DETERMINAZIONE DEL DIRIGENTE SEZIONE AUTORIZZAZIONI AMBIENTALI 18 febbraio 2020, n. 67
ID AIA 873 - "TERSAN PUGLIA spa". Installazione ubicata nel Comune di Modugno (BA), S.P. Km 1.600. Aggiornamento per modifica non sostanziale dell'Autorizzazione Integrata Ambientale già rilasciata con Determinazione Dirigenziale n. 19 del 07 agosto 2015 e successivo aggiornamento rilasciato con D.D. di PAUR n. 138 del 11/06/2019.

Di seguito si riporta lo schema a blocchi dell'impianto di filtrazione delle acque meteoriche

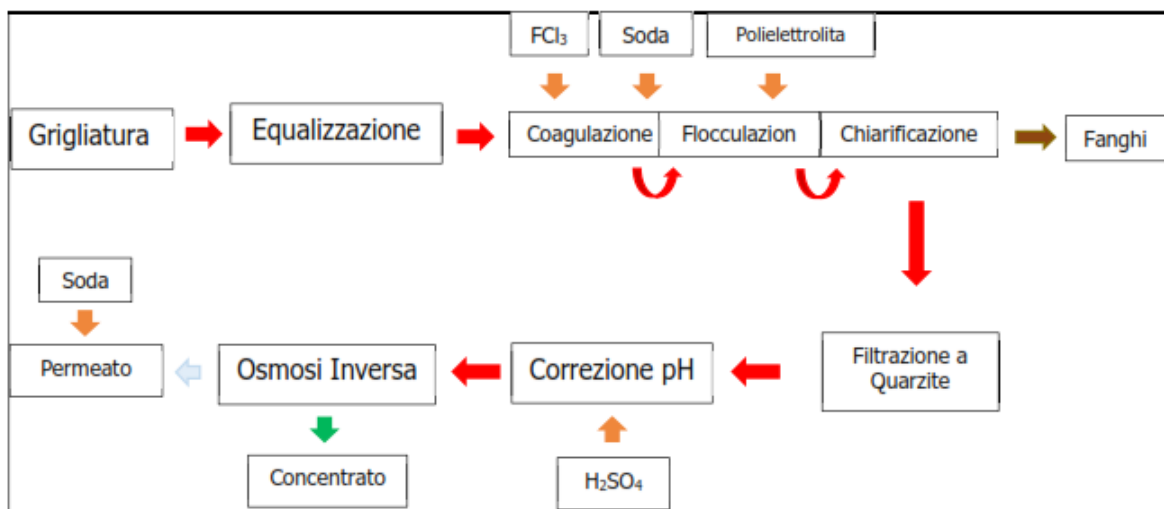
4. **modifica dell'impianto di trattamento acque meteoriche** provenienti dal dilavamento di viabilità e piazzali **con l'aggiunta del comparto di pretrattamento a monte dell'osmosi inversa**: Ai fini di un più efficace trattamento delle acque di prima e seconda pioggia si farà precedere la fase di osmosi inversa da un pretrattamento.

L'impianto proposto è basato sulla seguente filiera di trattamento:

- Grigliatura
- Equalizzazione
- Trattamento chimico-fisico
- Filtrazione
- Correzione pH
- Osmosi inversa

L'acqua filtrata verrà quindi inviata al sistema di filtrazione ad osmosi inversa (RO). Il trattamento di RO consentirà la rimozione degli inquinanti disciolti (COD, NH₄-N, salinità) in modo che il permeato possa essere conforme ai requisiti di qualità richiesti per l'utilizzo industriale o il recapito al suolo. Il concentrato sarà destinato alla bagnatura dei cumuli in compostaggio mentre il permeato sarà destinato agli usi irrigui o scaricato in lama, come previsto nella DD 138/2019.
